**Avis de la Mission Régionale d'Autorité environnementale
de Bourgogne-Franche-Comté
sur le projet de renouvellement et d'approfondissement
d'une carrière de roches massives calcaires
sur la commune des Monts-Ronds (25)**

N° BFC-2023-4093

Mémoire en réponse à l'avis de la
Mission Régionale d'Autorité
environnementale

Figure 1 : Localisation du projet et des cours principaux et secondaires au sein du sous-bassin versant DO_02_14 selon le SDAGE RMC 2022-2027

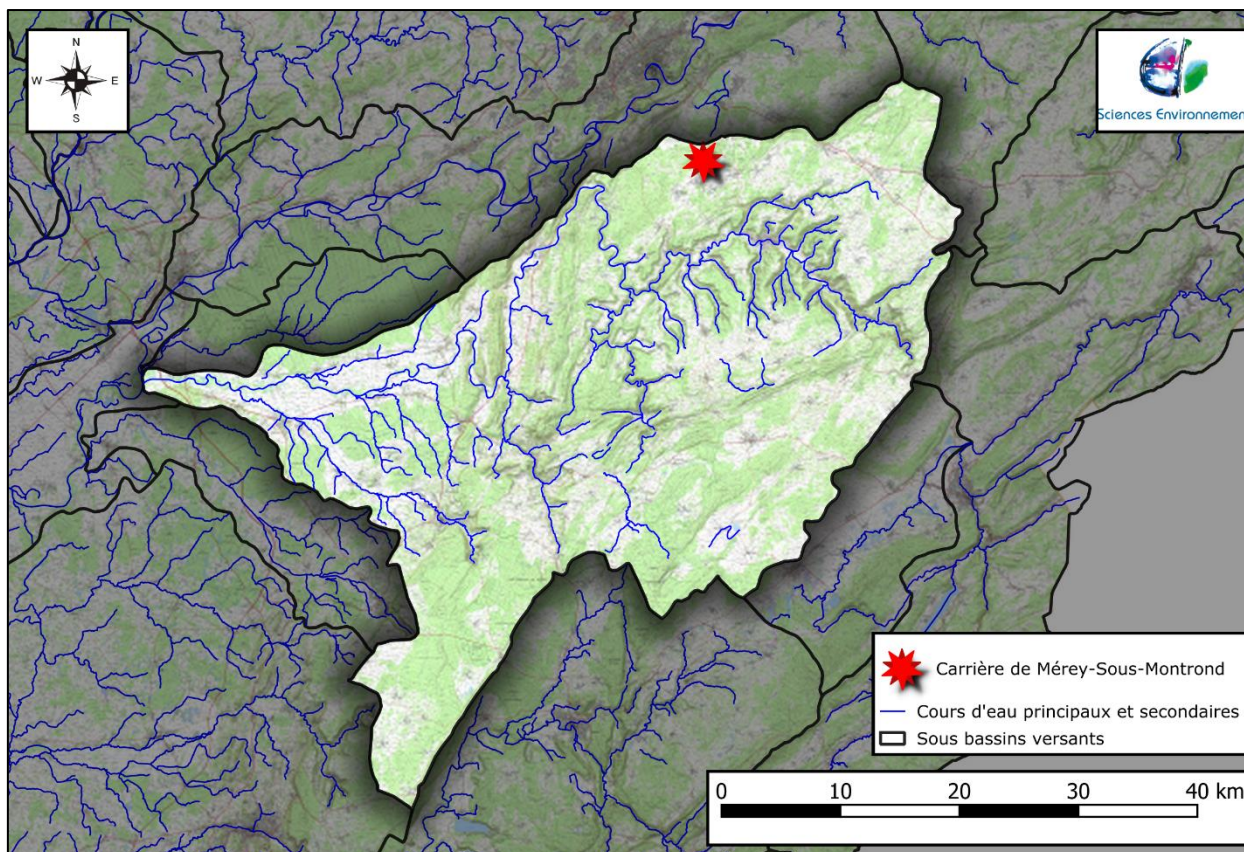
Observation n°3 : La MRAe recommande de présenter l'analyse de la cohérence du projet avec la version actuelle (2022-2027) du SDAGE Rhône-Méditerranée (approuvé le 21 mars 2022).

Ainsi, selon le SDAGE 2022-2027, le projet est localisé :

- Dans le sous bassin versant DO_02_14 « Loue » pour les eaux superficielles ;
- Au droit du bassin versant de « La Loue de sa source à Arc-et-Senans » (FRDR619) ;
- Au niveau de la masse d'eau souterraine FRDG154 « Calcaires jurassiques BV Loue, Lison, Cusancin et RG Doubs depuis Isle sur le Doubs ».

Figure 50 : Localisation des points de mesure de bruit et des zones à émergence réglementée

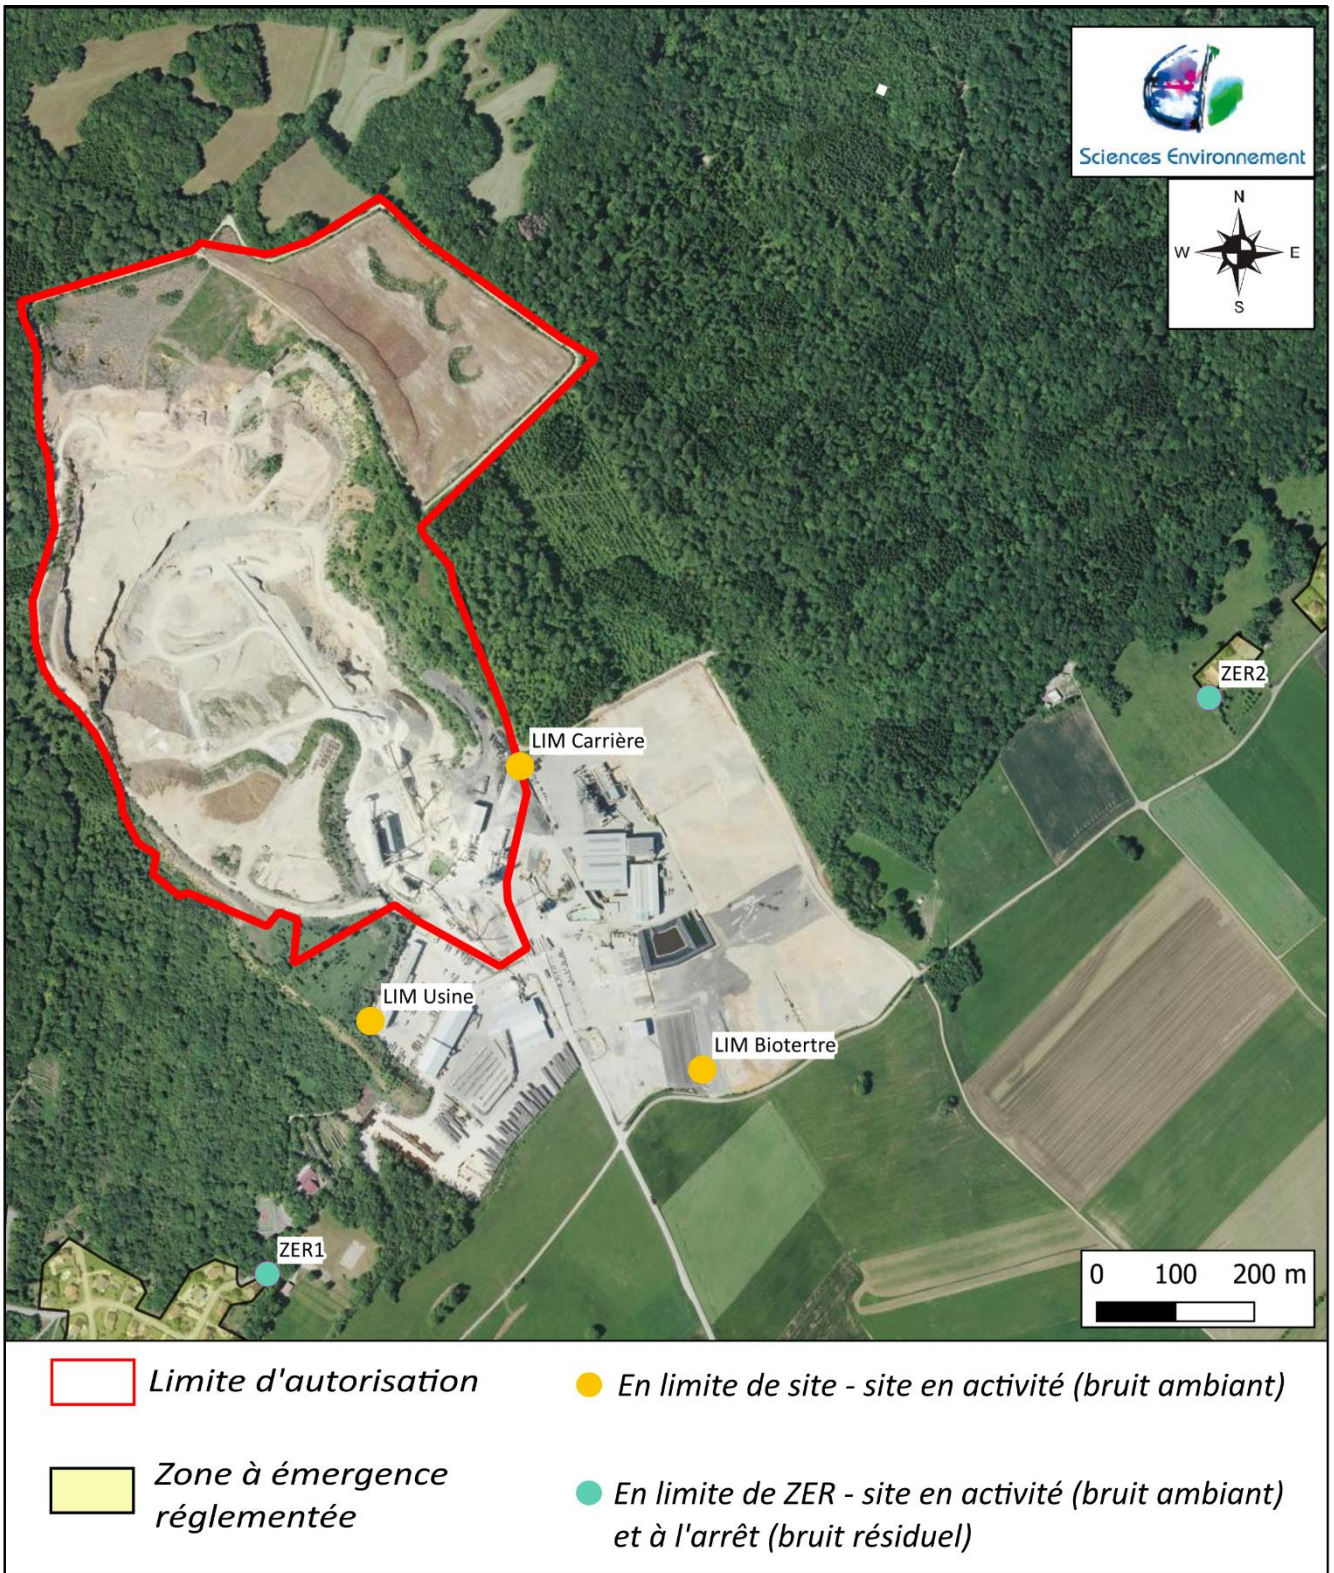
La MRAe recommande la mise en œuvre sans délai de mesures correctives pour mettre fin aux non-conformités en matière de bruit, indépendamment de la délivrance ou non de la nouvelle autorisation sollicitée.

Une campagne de suivi des émissions sonores a été réalisée le 22 juin 2022 par le bureau d'étude Sciences Environnement. Cette campagne a été réalisée dans le cadre du contrôle de la conformité avec la réglementation en vigueur, à savoir l'arrêté préfectoral d'exploitation du 30 janvier 2002, prolongé par l'arrêté DREAL 27 octobre 2015, et l'arrête ministériel du 23 janvier 1997 modifié des installations suivantes :

Le projet n'implique pas de modifications de la méthode d'exploitation du site, et les diverses mesures visant à réduire les émissions sonores de la carrière seront conservées. De plus, la production demandée reste identique à celle actuellement autorisée (1 000 000 t/an). Ainsi, aucune modification des niveaux sonore en limite de site ou au droit des habitations les plus proches n'est à prévoir.

Figure 6 : Remise en état prévue dans la précédente autorisation

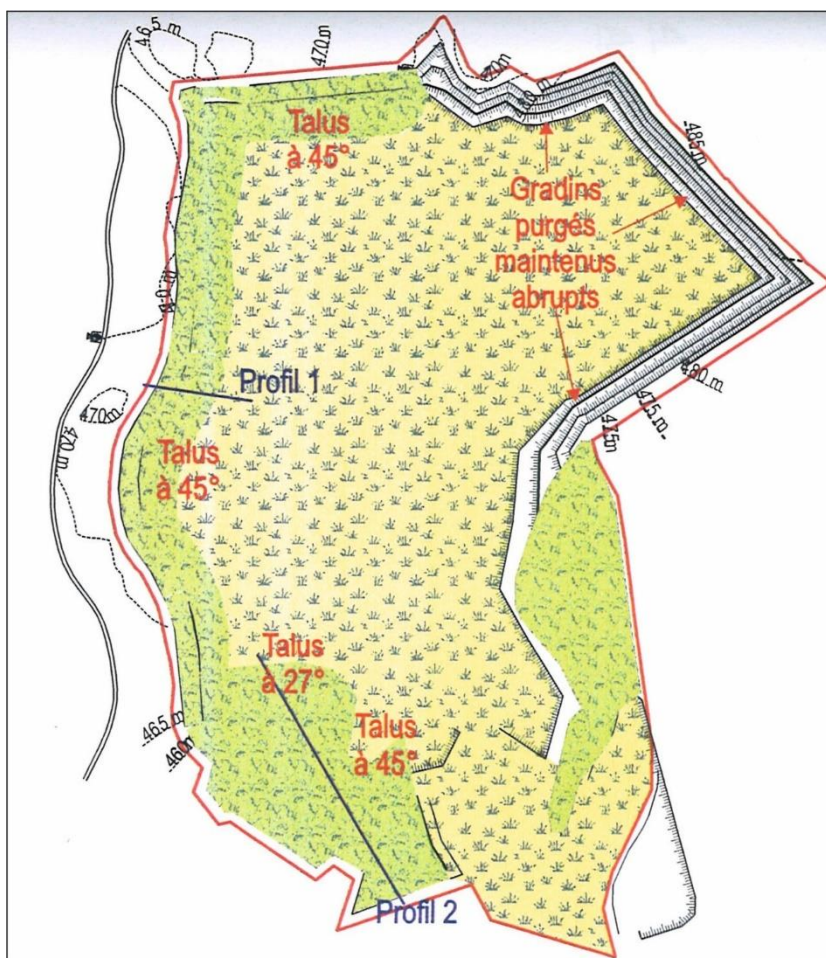
- analyser l'impact sur la biodiversité du retard de plus de 15 ans de la restauration des milieux et proposer des mesures d'évitement, de réduction et de compensation adaptées.
- Présenter une carte de localisation des espèces protégées d'oiseaux et du Lézard des murailles sur le site et d'analyser en conséquence les enjeux liés à ces espèces, et proposer des mesures d'évitement, de réduction et de compensation le cas échéant ;
- Compléter le diagnostic concernant les reptiles par la mise en œuvre d'inventaires aux périodes les plus adaptées, et proposer des mesures d'évitement, de réduction et de compensation le cas échéant ;
- Compléter le diagnostic par des inventaires chiroptères et entomofaune fondés sur des données actuelles ou historiques.

De plus, les habitats qui devaient être recréés dans le cadre de cette remise en état (milieux herbacés dominants sauf sur les remblais contre le front de taille Ouest) différaient de ceux qui étaient présents avant 2004 (boisements). Ainsi, l'urgence n'apparaît pas justifiée d'un point de vue « habitat d'espèces forestières » puisque ces dernières n'étaient pas et ne sont toujours pas visées par les réaménagements, qu'ils se fassent 15 ans plus tôt ou plus tard.

Quant aux espèces des milieux ouverts concernées par la remise en état, elles n'étaient pas présentes avant 2004 et ne le sont pas actuellement. Ce report de 15 ans ne leurs sera donc pas préjudiciable.
